PIANO DI CARATTERIZZAZIONE

**DISCARICA CONSORTILE "PIRUCCHI" E DISCARICA PRIVATA
"IOVINO", UBICATE IN LOCALITÀ BALLE - PIRUCCHI**

Integrazioni a seguito della Conferenza di Servizi del 24/07/2018

Relazione tecnica integrativa con allegati

Schema esecutivo piezometro Pz3 (fuori scala)

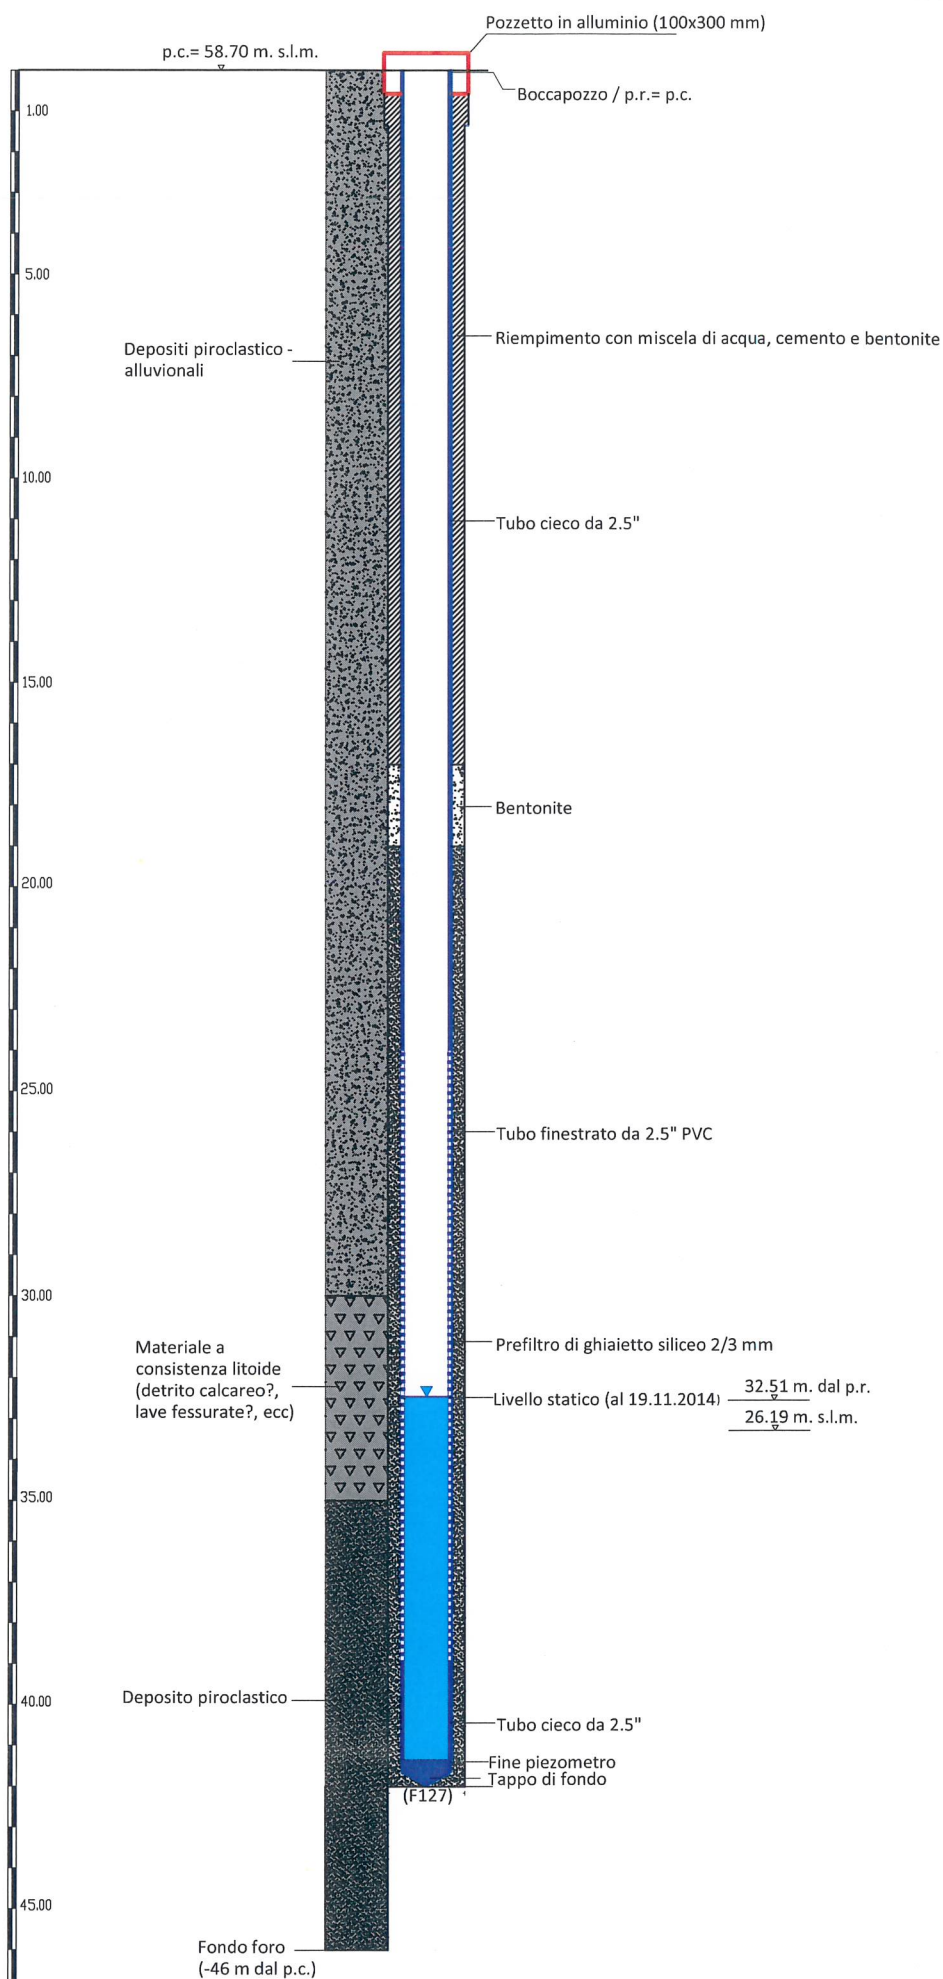
9. relativamente ai pozzi e piezometri esistenti (Pozzo A, Pozzo B, Pozzo C e piezometro Pz3), si chiede di fornire le caratteristiche costruttive (profondità, diametro, tipologia dei tubi filtro, lunghezza dei tratti finestrati, ecc) degli stessi, al fine di verificare la significatività idrogeologica e contestualizzare il modello idrogeologico sotterraneo sito-specifico;

Relativamente al piezometro Pz3, si trasmette in allegato lo schema esecutivo dello stesso, realizzato nell'anno 2014 (Allegato 1) dalla Ditta Geotec srl.
